改善箇所説明図

基準不具合発生箇所

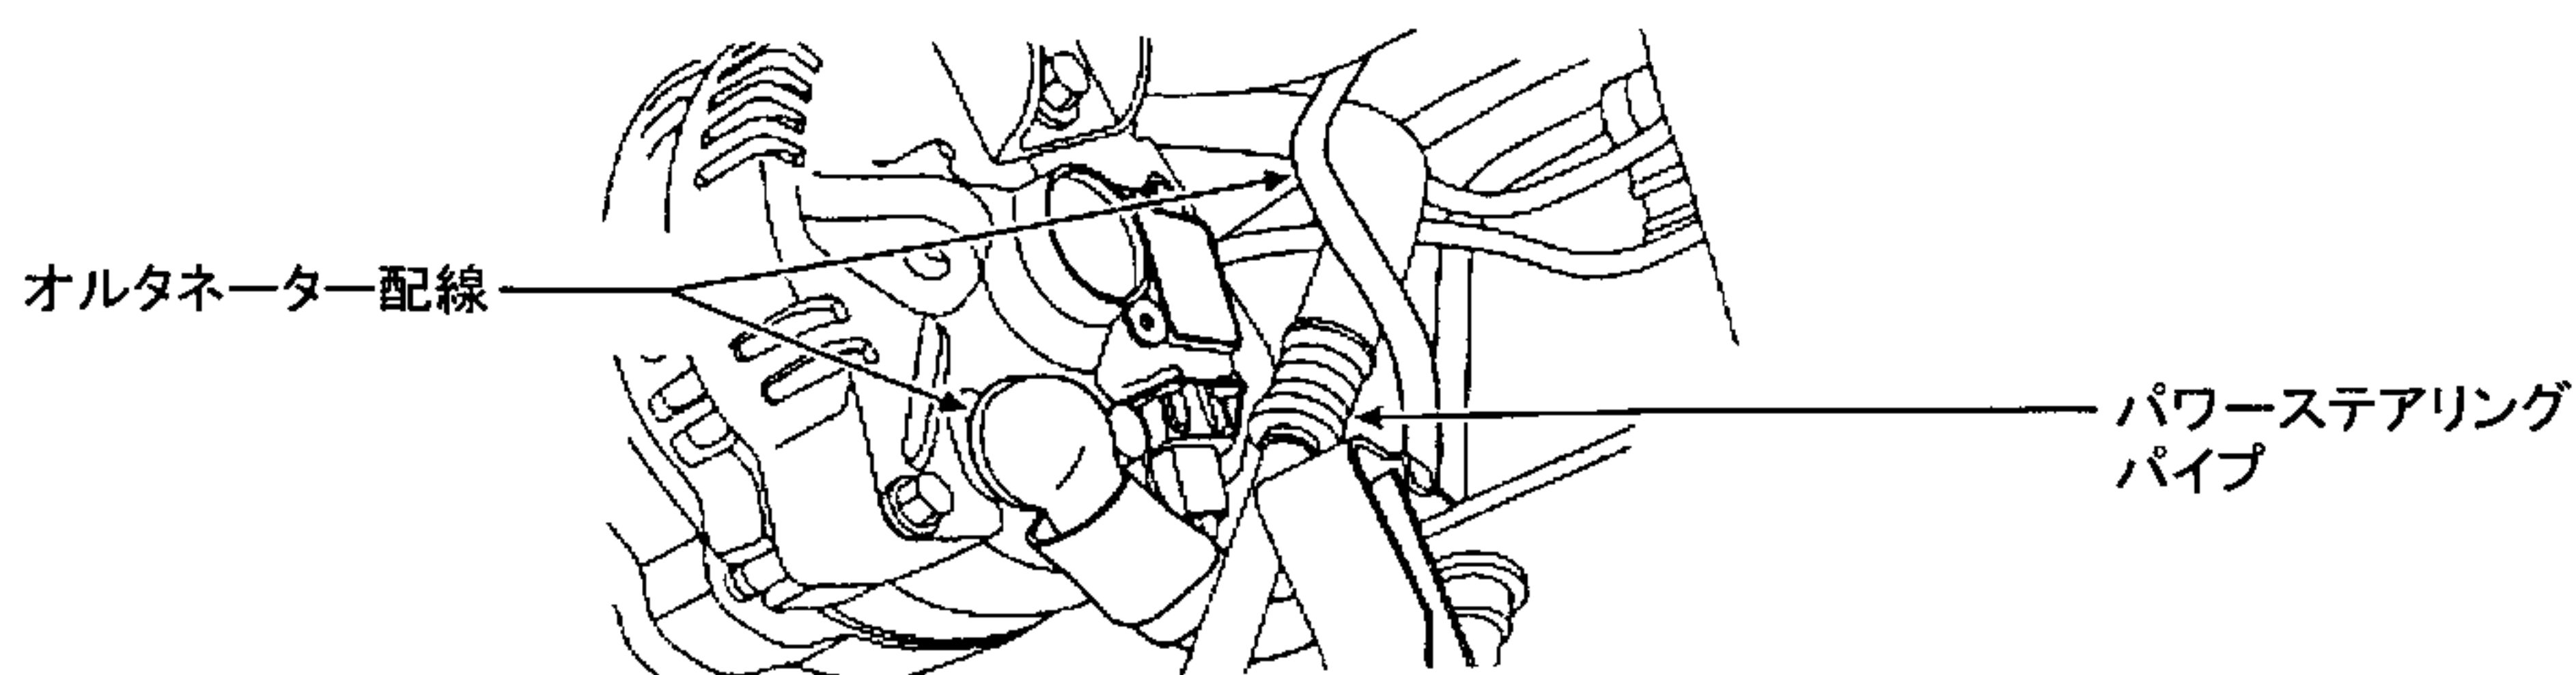
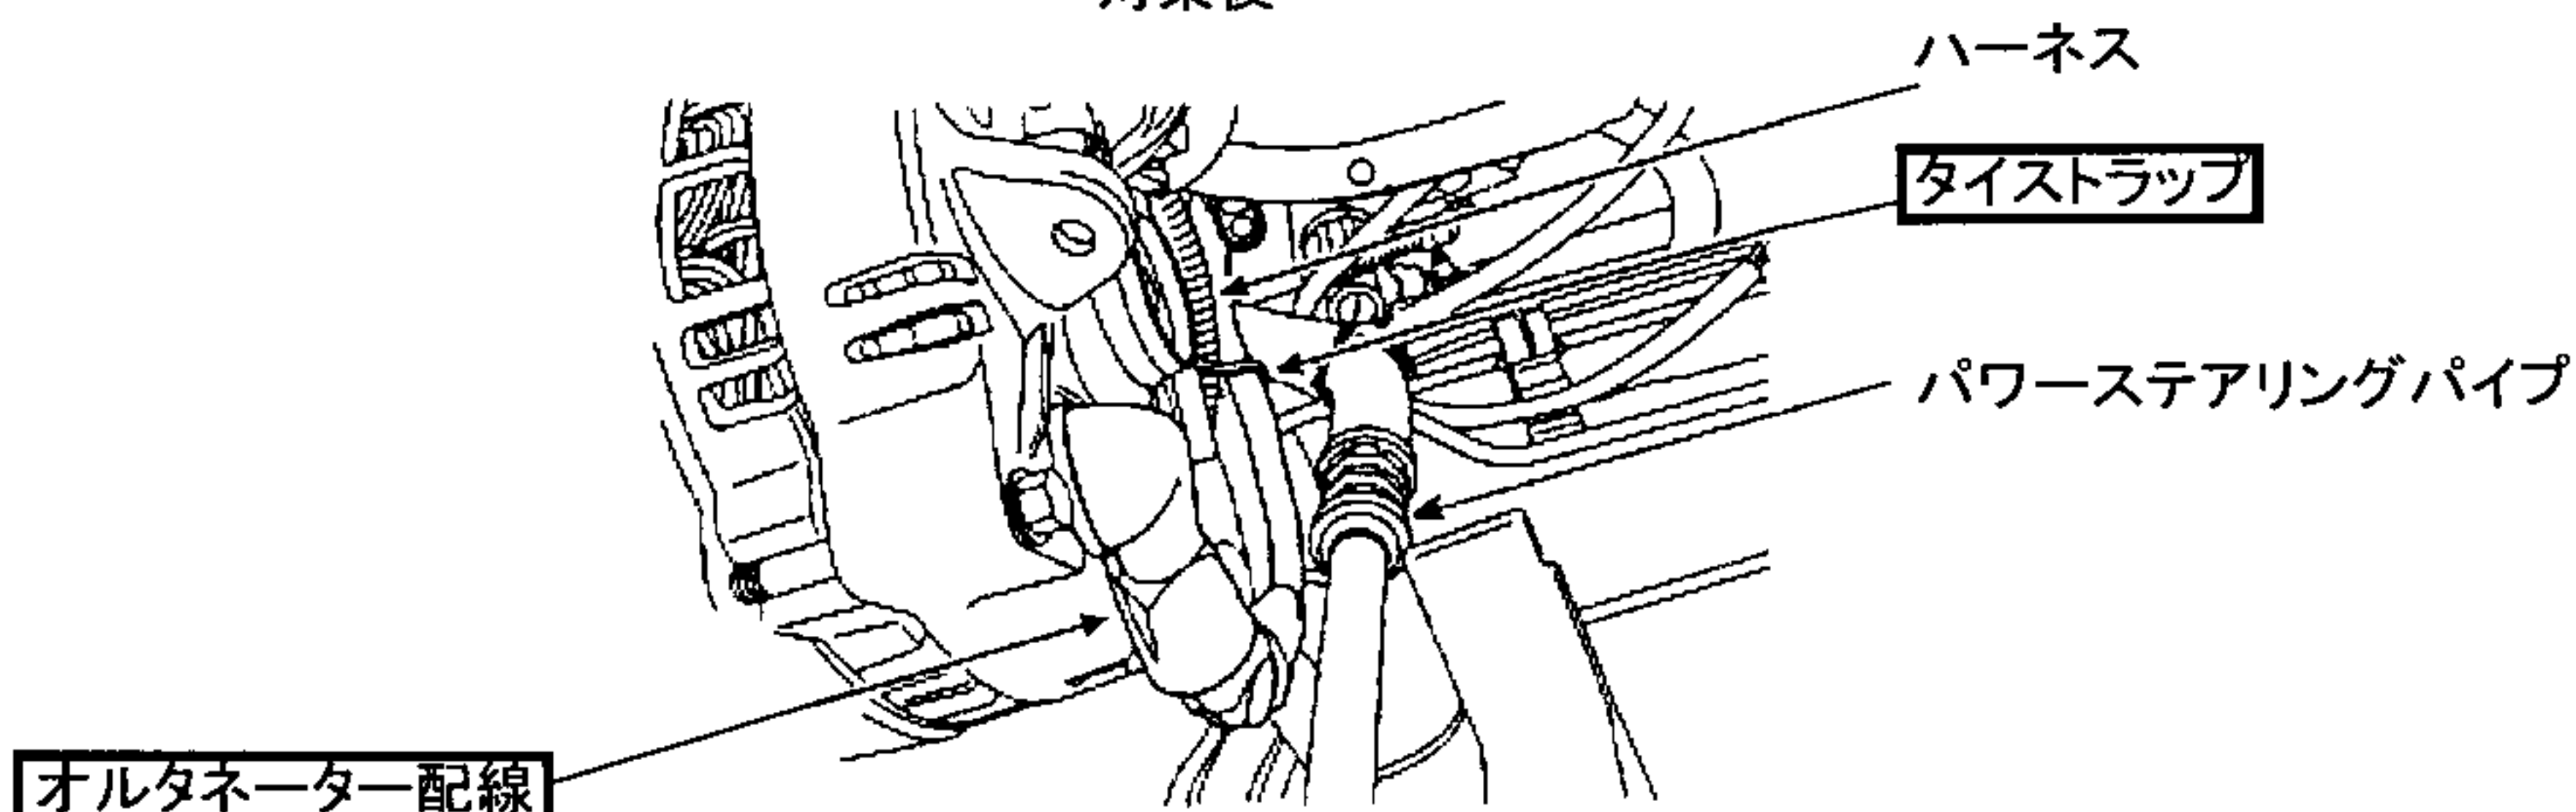
オルタネーターの電気配線において、エンジンルーム内の配線の取りまわしが不適切なため、そのままの状態で使用を続けると、配線とパワーステアリングのオイル配管が接触して配線の被覆が損傷し、最悪の場合、短絡して当該被覆から発火する恐れがある。

対策前

全車両、当該配線の取りまわしを点検し、不適切な場合は修正し、タイストラップにて固定する。当該配線に損傷があるものは良品と交換する。

対策後
